構造設計一級建築士講習

2024年改訂版テキスト

(補足資料・訂正表・正誤表)

第2章 構造関係法令 (補足資料)

図 補-1 脱炭素令和7年施行改正による建築確認の対象となる建築物の規模の変更

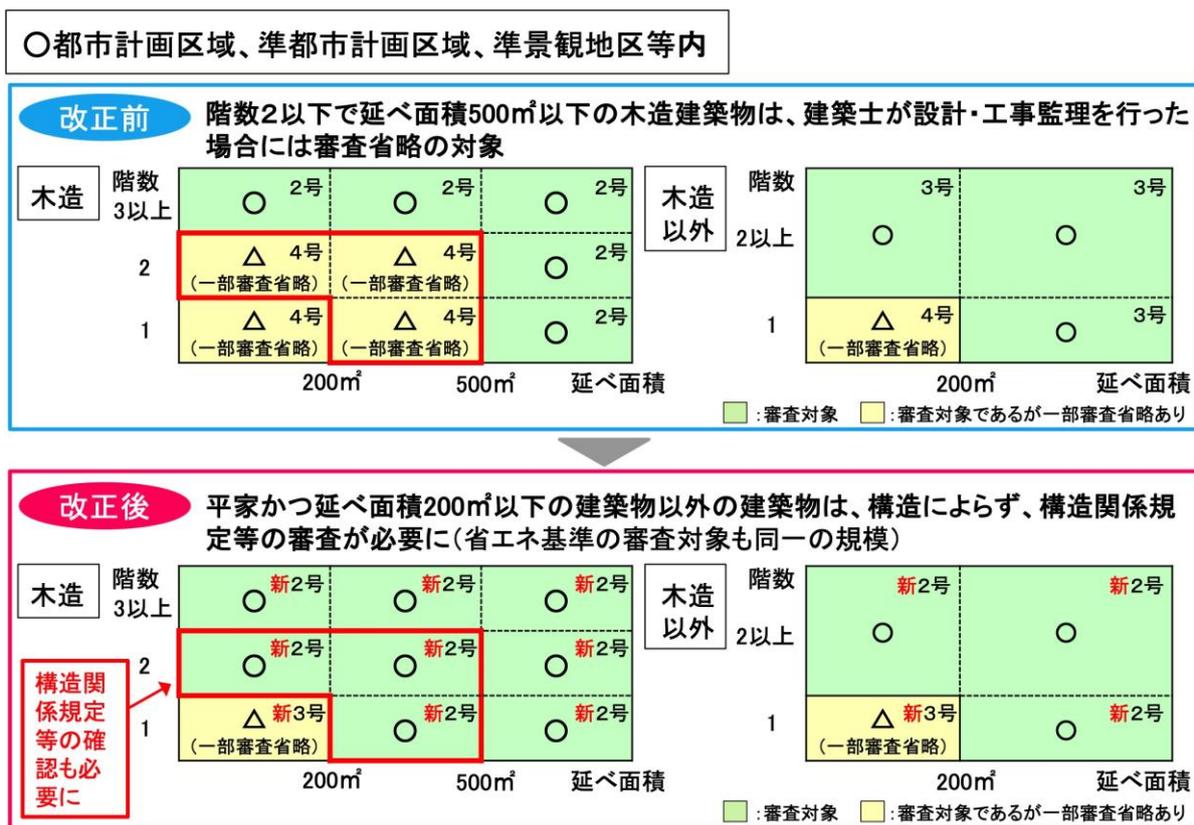
・木造建築物の建築確認の区分について、法第 6 条第 1 項第二号で規定されていた「階数 3 以上、延べ面積 500 m² 超、高さ 13m 超又は軒の高さ 9m 超」の区分が廃止され、第三号の非木造と同じ「階数 2 以上又は延べ面積 200 m² 超」に見直された（第三号と同内容が第二号とされ、第四号が第三号に変更された）。また、これに伴い、建築士の設計・工事監理による確認・検査の省略（いわゆる四号特例）の対象も見直され、平家かつ延べ面積 200m² 以下の建築物以外の木造建築物は、構造規定等の審査が必要となった（改正後の法第 6 条第 1 項第三号の建築物については引き続き審査・検査が省略される）。

※図 補-1 脱炭素令和 7 年施行改正による建築確認の対象となる建築物の規模の変更 (P.11) 参照

図 補-6 (2025年版建築物の構造関係技術基準解説書より一部加筆)

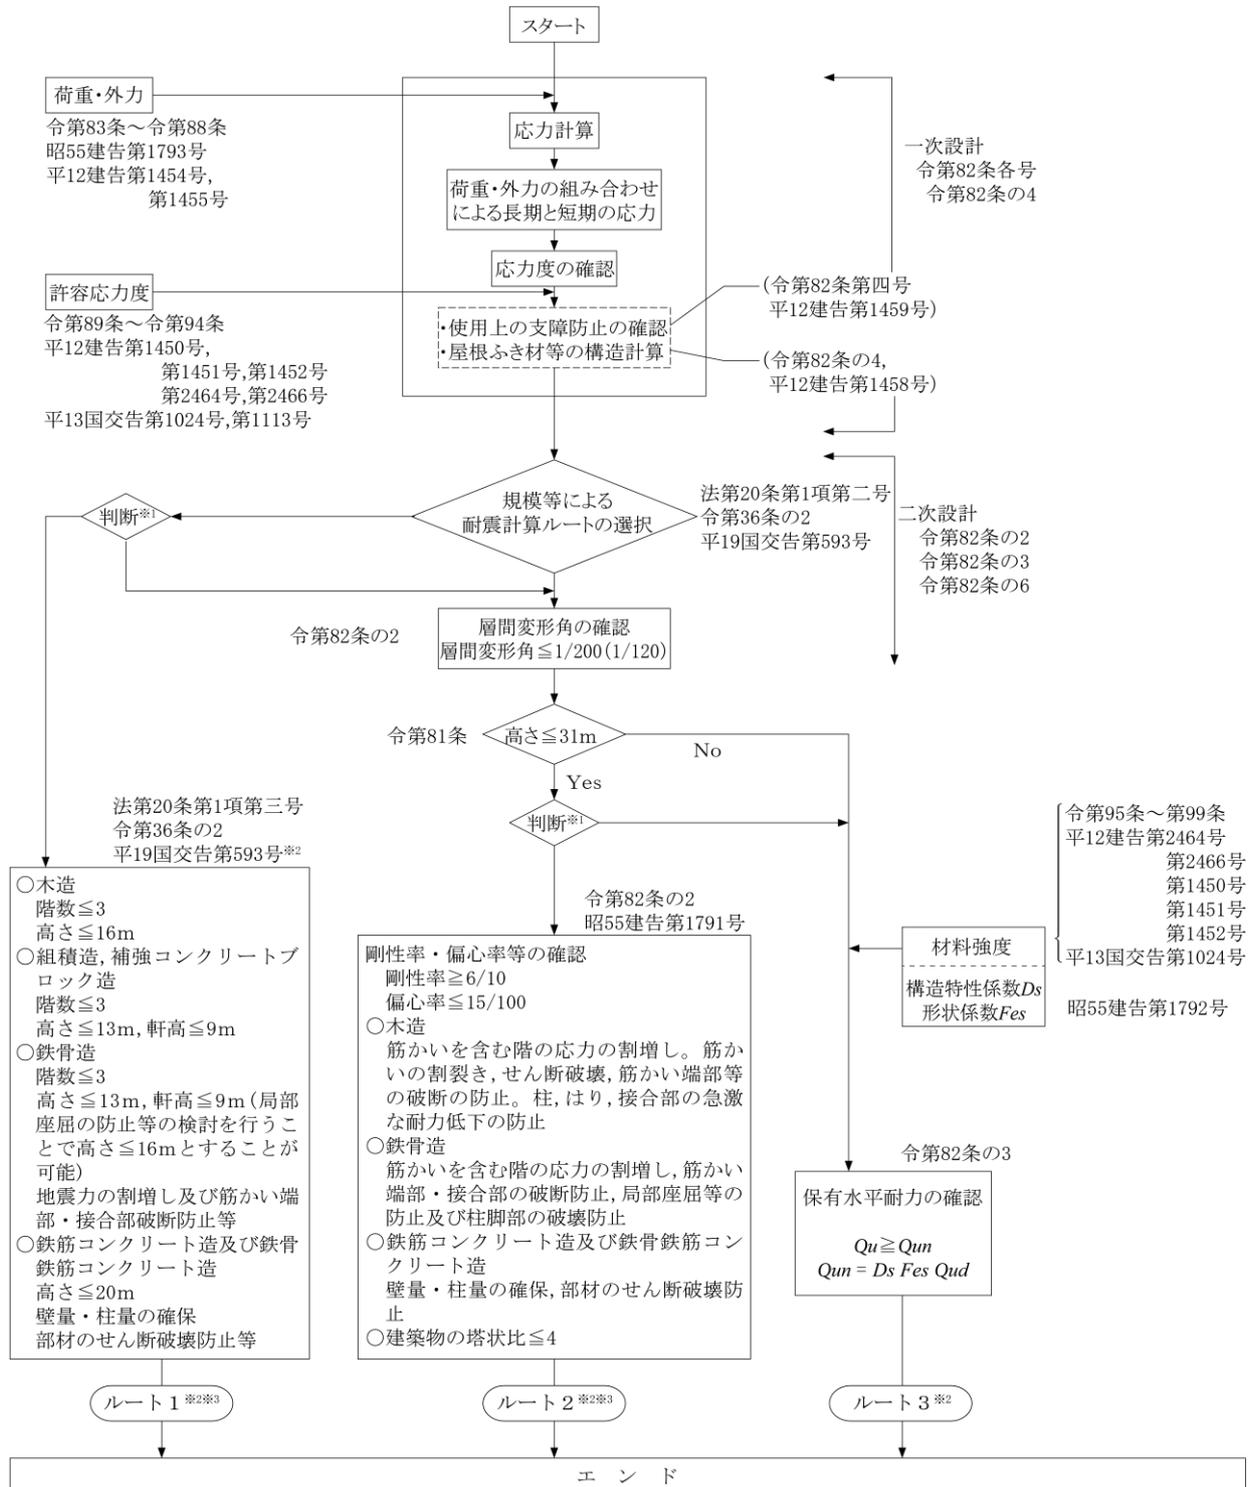
3. 第 I 編 第 3 章 構造計算の要点事項 p.44 図 2 耐震計算のフロー

4. 第 I 編 第 3 章 構造計算の要点事項 p.49 図 3 鉄骨造の建築物の二次設計の構造計算のフロー

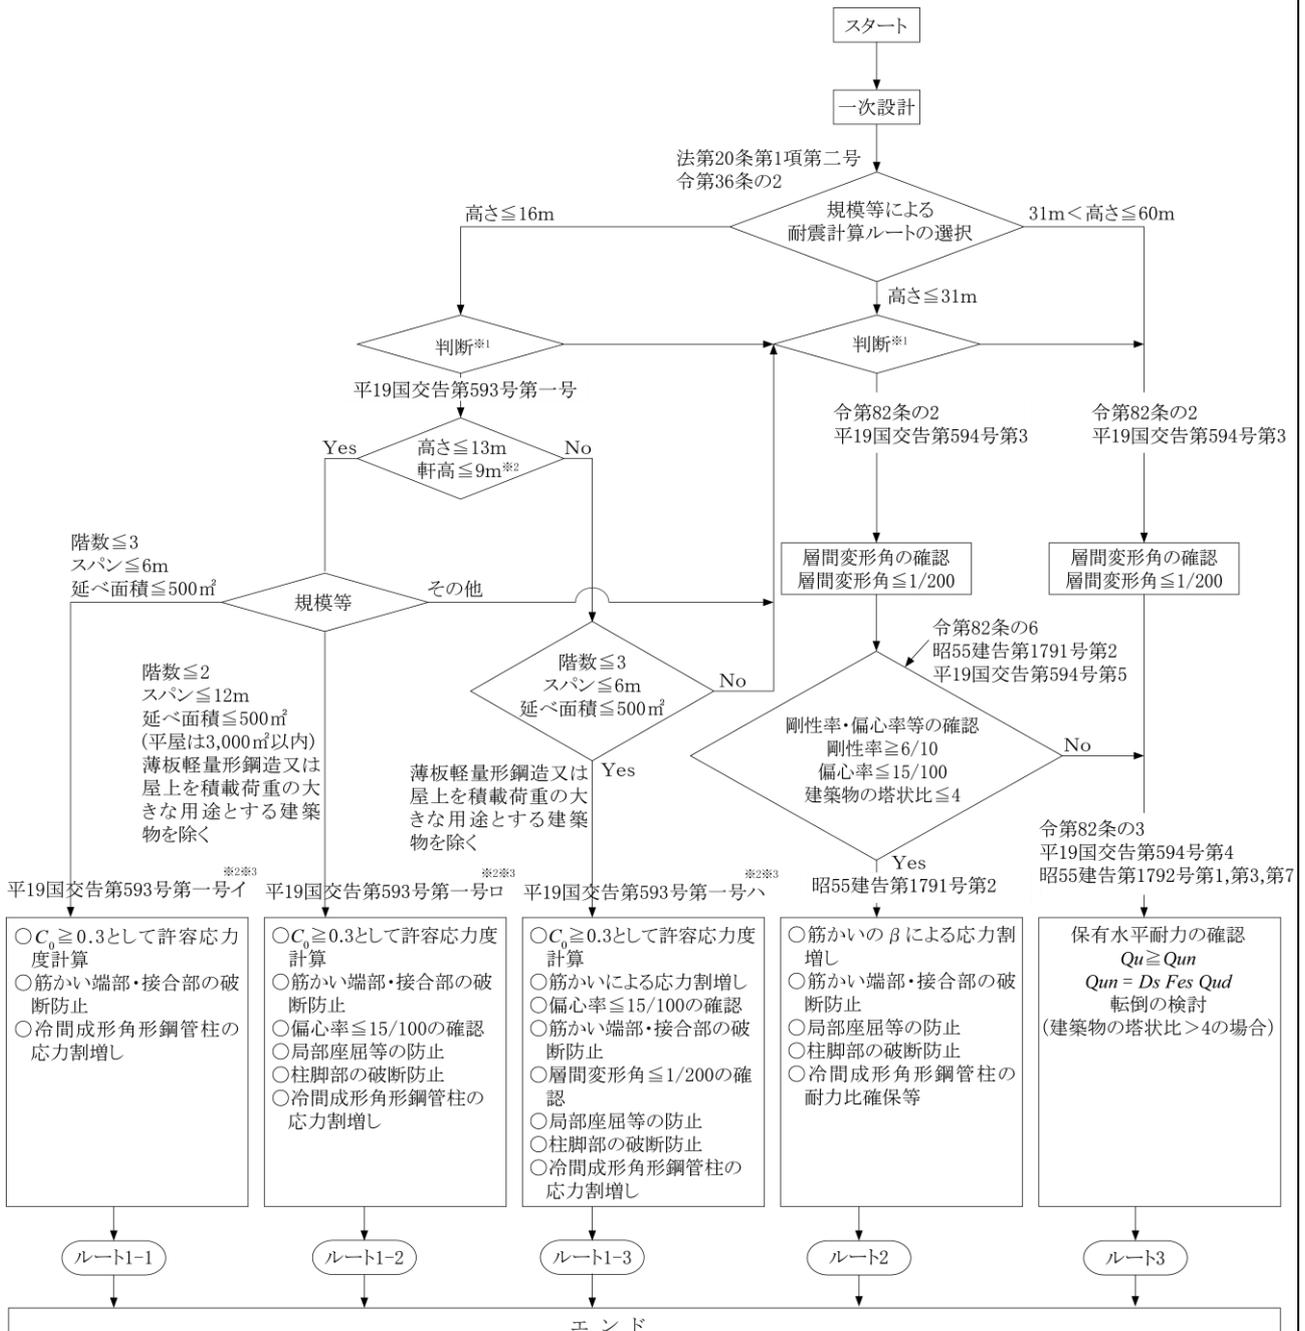
【注】2025年4月施行の改正により、令第36条の2及び平19国交告第593号第一号の規定が改正された(P.34の【参考】参照)

※1 判断とは設計者の設計方針に基づく判断のことである。例えば、高さ31m以下の建築物であっても、より詳細な検討を行う設計法であるルート3を選択する判断等のことを示している。
 ※2 特定天井があり、その基準として応答スペクトル法を用いている場合は、ルート1にはならない。
 ※3 薄板軽量形鋼造については高さ ≤ 13m、軒高 ≤ 9mの制限がなく、高さ16mまで鉄骨造ルート1-1と同様に検討してよい。(ルート1-2とルート1-3は適用不可。)

図 6 木造建築物の構造計算ルートと仕様規定の適用関係フロー

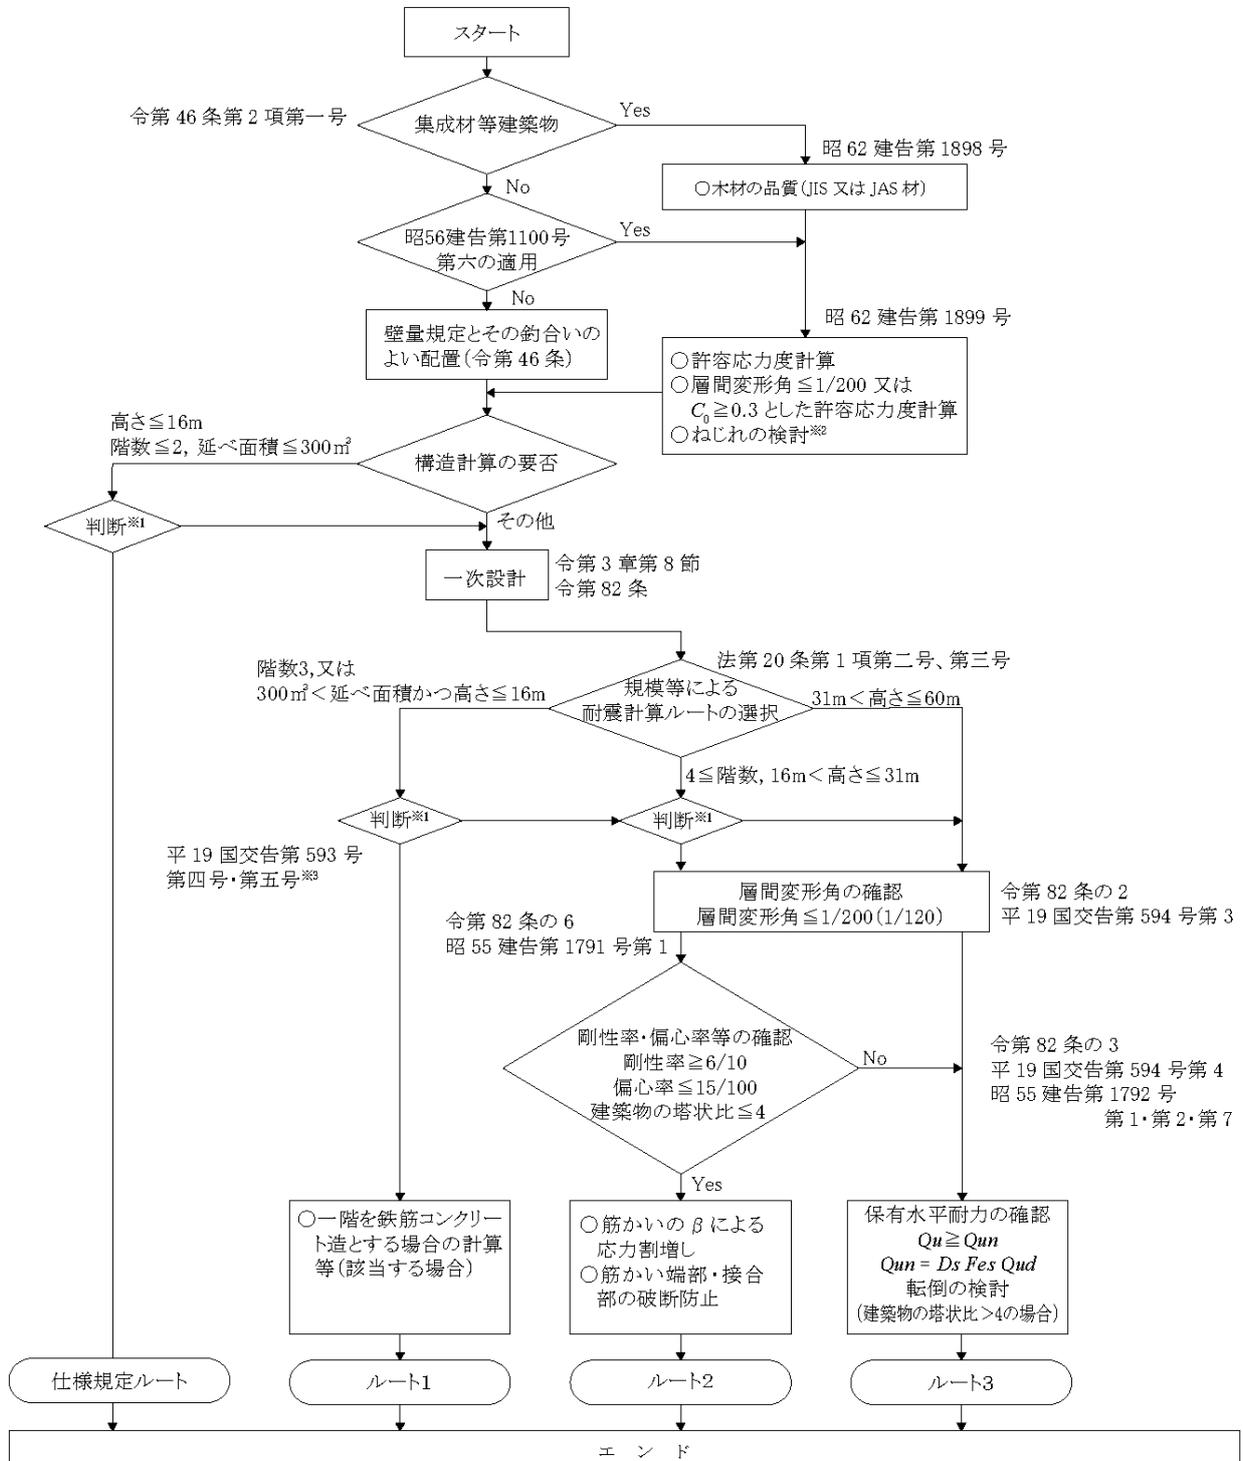
【注】2025 年 4 月施行の改正により、法、施行令、告示の多数の木造関係の規定が改正された。(P.34 の【参考】参照)

※1 判断とは設計者の設計方針に基づく判断であり、たとえば高さ 31 m 以下の建築物であってもより詳細検討を行う設計法であるルート3を選択する判断等を示している。
 ※2 偏心率が0.3を超える場合は保有水平耐力の確認を、また、偏心率が0.15を超え0.3以下の場合には、 F_d による外力割増し、ねじれ補正又は保有水平耐力の確認のいずれかを行う。
 ※3 特定天井があり、その基準として応答スペクトル法を用いている場合は、ルート1にはならない。
